浜岡原子力発電所 1号原子炉及び2号原子炉 廃止措置計画変更認可申請書の 変更概要について

令和4年5月12日
中部電力株式会社

図 放射性液体廃棄物の処理処分フロー（1号炉の例）

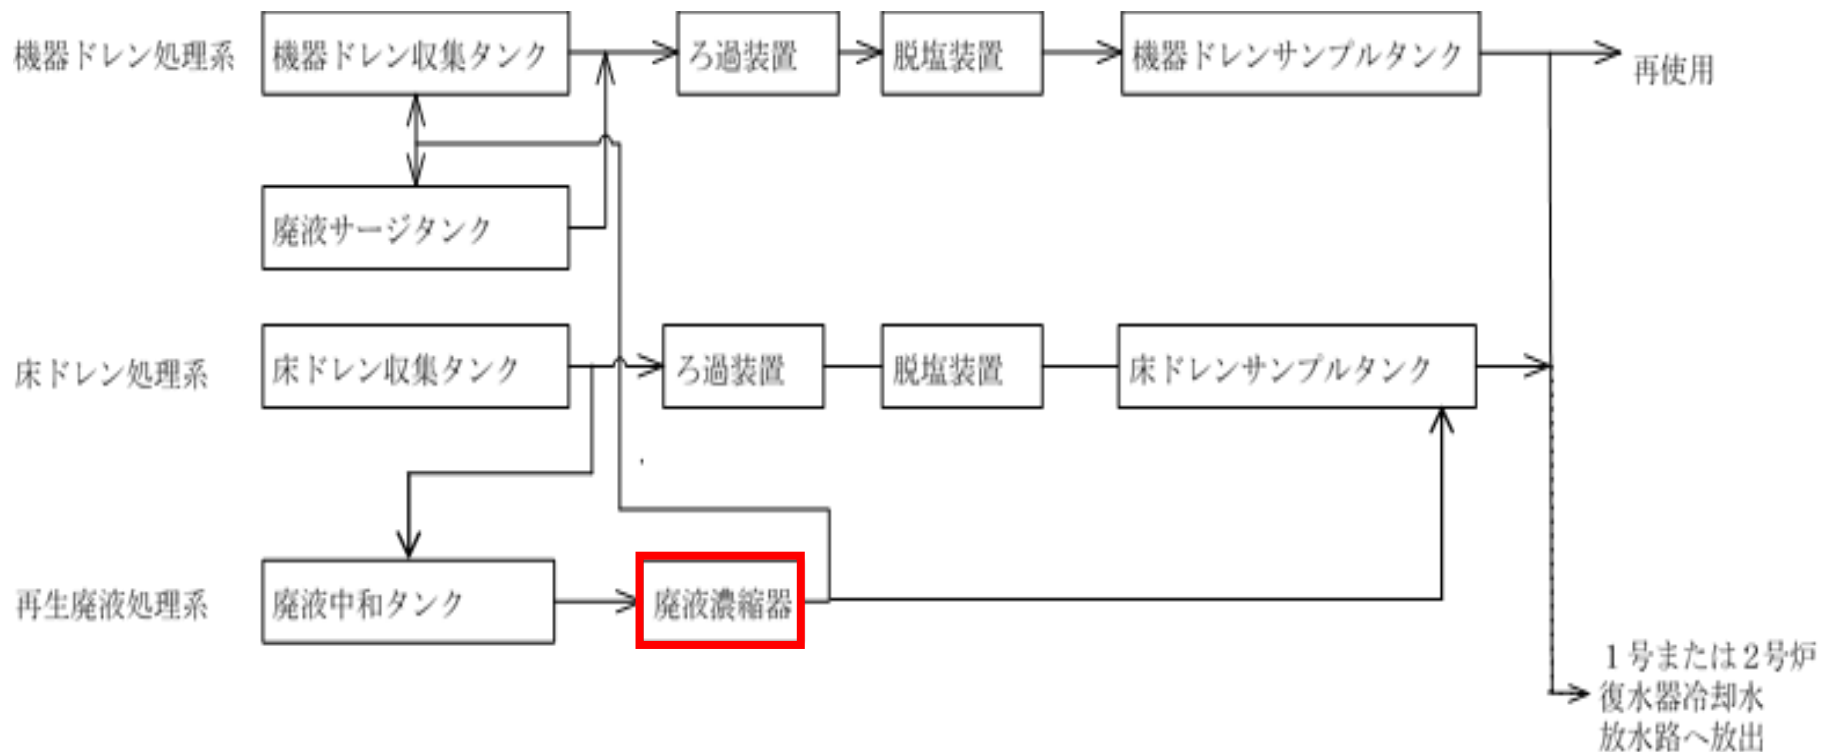
廃液濃縮器の処理実績および今後の廃液の処理見込みを踏まえ、廃液濃縮器の維持台数を各号炉「2基」⇒「1基」に変更する。

廃液濃縮器は、液体廃棄物の水質及び放射性物質濃度によってろ過・脱塩・濃縮等適切な処理を行う設備の一つであり、1号炉及び2号炉に2基ずつ設置している。
